**Verslag huishoudelijke elektrische installatie op laagspanning en zeer lage spanning****Algemeen:**

Referentie: 004-20260720-01	Datum controle: 20/07/2026
Keurder: 004

Eigenaar: Ann delva	EAN-code: Onbekend
Adres installatie: Sint Antoniusstraat 34, 3078 - Meerbeek	Nummer teller(s): 1sag3100495128
Distributienetbeheerder installatie: Fluvius	
Datum uitvoering installatie:	☐ Vóór 01/10/1981 ☒ Tussen 01/10/1981 en 01/06/2020 ☐ Vanaf 01/06/2020
Type:	☒ Wooneenheid ☐ Niet-huishoudelijk ☐ PV ☐ Batterij ☐ Laadpaal

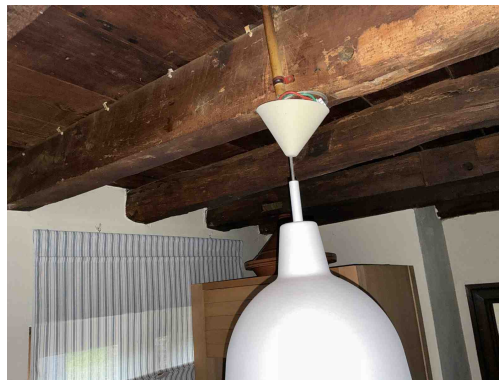
B26 - Het elektrisch bord kon niet gedemonteerd worden (Boek 1: 5.3.5.1).
Opmerking: Oa bord 2

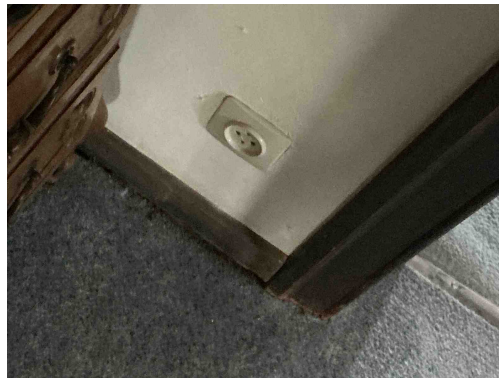
T23 - Het elektrisch materiaal is beschadigd. (Boek 1: 1.4.1.3).
Opmerking: Oa hal, slaapkamer 1

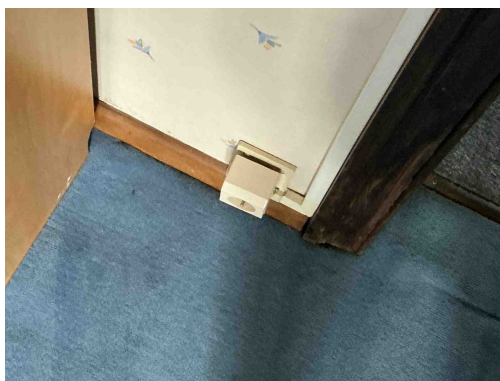
T23 - Het elektrisch materiaal is beschadigd. (Boek 1: 1.4.1.3).
Opmerking: Oa hal, slaapkamer 1

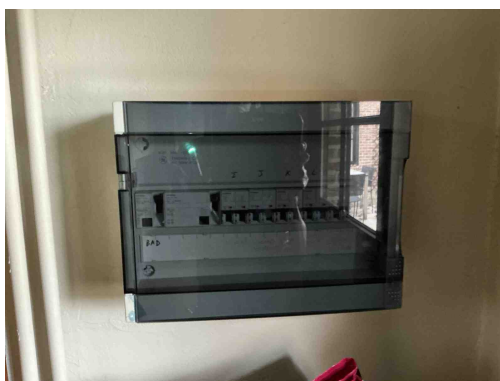
T23 - Het elektrisch materiaal is beschadigd. (Boek 1: 1.4.1.3).
Opmerking: Oa hal, slaapkamer 1

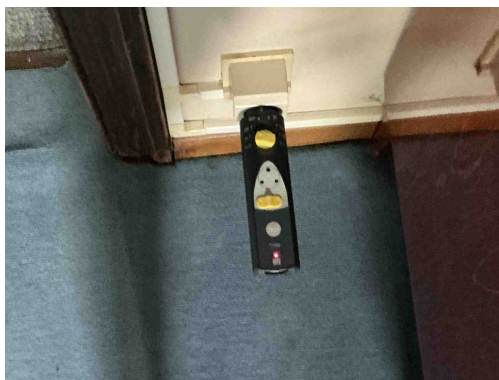
T11 - De contactdozen waarvan de toegekende stroomsterkte maximaal 16A en de toegekende spanning maximaal 250V bedraagt en niet bedoeld zijn voor de voeding van een of meerdere verbruikstoestellen voor een specifiek doel en niet geplaatst zijn in of op schakel- en verdeelborden, beschikken niet of IPXX-D (incl. gemeenschappelijke delen residentieel geheel) (Boek 1: 4.2.2.3/5.3.5.2).
Opmerking: Oa hal, living

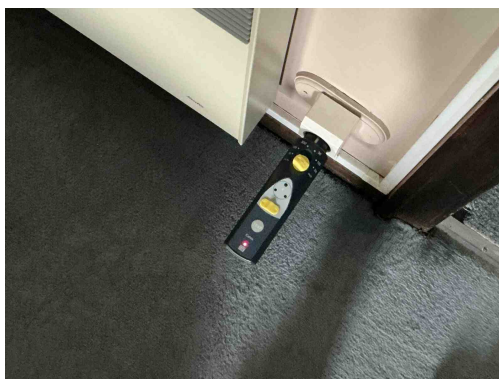
A16 - Er is geen continuïteit van de beschermingsgeleider van de contactdoos (Boek 1: 5.4.3.4).

Opmerking: Oa slaapkamer 1, 2

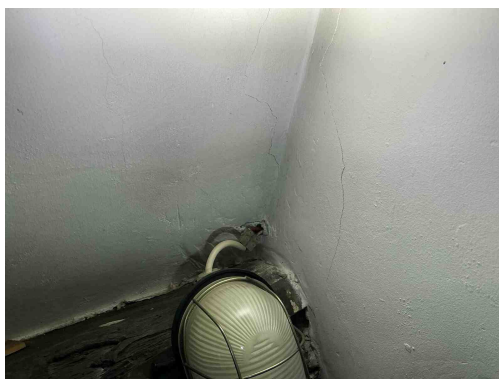
T13 - Opbouwcontactdozen en/of -schakelaars zonder achterplaatje mogen niet rechtstreeks op een brandbare ondergrond bevestigd worden (Boek 1: 4.3.3.5).

Opmerking: Oa slaapkamer 2, berging

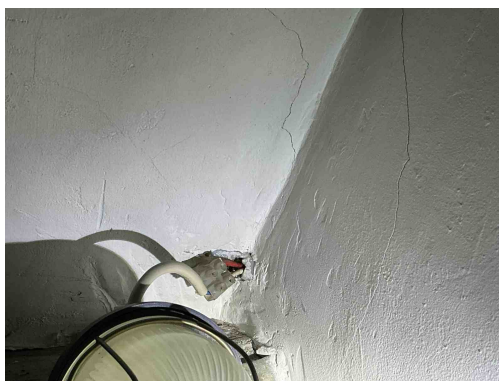
C26 - De verbindingen zijn niet gebeurd in borden, in aftakdozen, aan de klemmen van contactdozen, schakelaars of in de verlichtingstoestellen (Boek 1: 5.2.6.1).

Opmerking: Oa hal

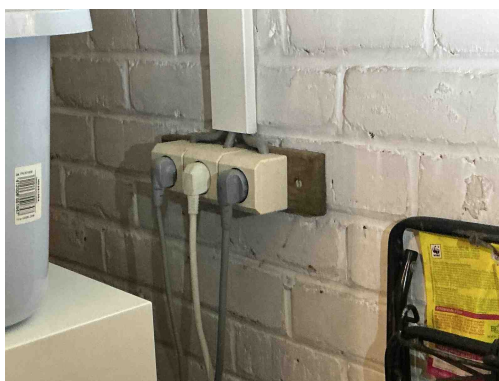
C21 - Het gebruik van geleiders van het type VOB, zonder bijkomende afscherming is niet toegestaan (Boek 1: 5.2.9.6).
Opmerking: Oa hal

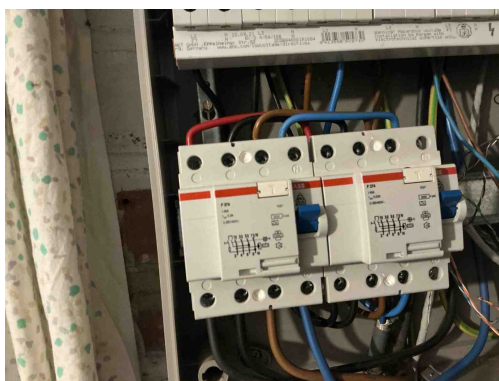
B06 - Het elektrisch verdeelbord heeft niet de minimale beschermingsgraad IPXX-B in een gewone ruimte (Boek 1: 4.2.2.3).
Opmerking: Oa bord 1

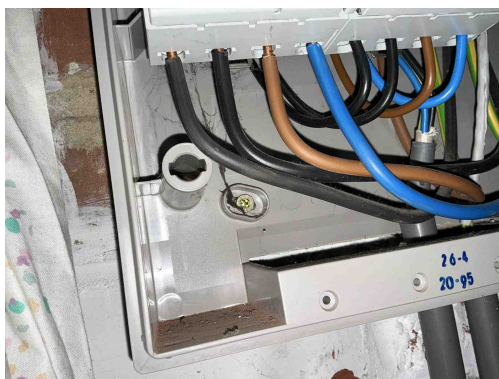
D04 - De hoofddifferentieelstroominrichting is niet verzegelbaar (Boek 1: 4.2.4.3).
Opmerking: Oa bord 1

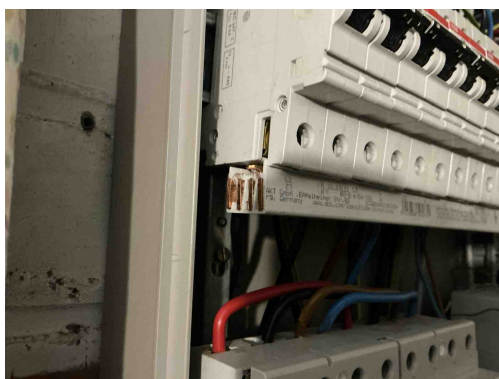
T21 - Het elektrisch materieel is niet geplaatst volgens de voorschriften van de fabrikant/ regels van goed vakmanschap . (Boek 1: 1.4.1.3)

Opmerking: Oa. Bord 1

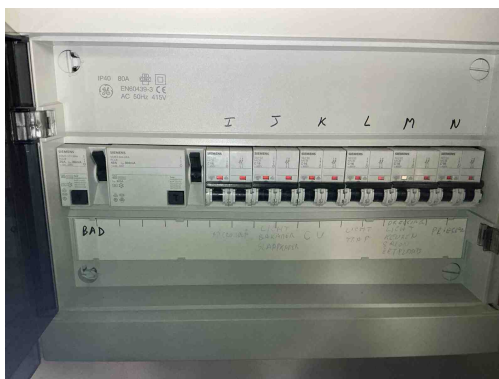
T21 - Het elektrisch materieel is niet geplaatst volgens de voorschriften van de fabrikant/ regels van goed vakmanschap . (Boek 1: 1.4.1.3)

Opmerking: Oa. Bord 1
